改善箇所説明図

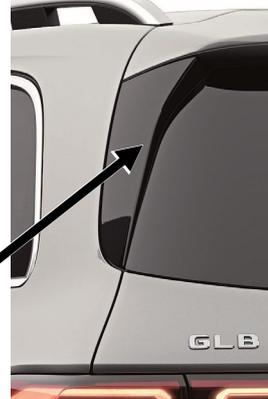
不具合発生箇所

サイドスポイラ

テールゲート上部のサイドスポイラにおいて、製造時の組み付けが不適切なため、適切に固定されていないものがある。そのため、浮きが生じて固定が外れ、最悪の場合、走行時に脱落して他の交通の妨げになるおそれがある。

全車両、サイドスポイラの固定状態を点検し、不十分なものは新品に交換する。
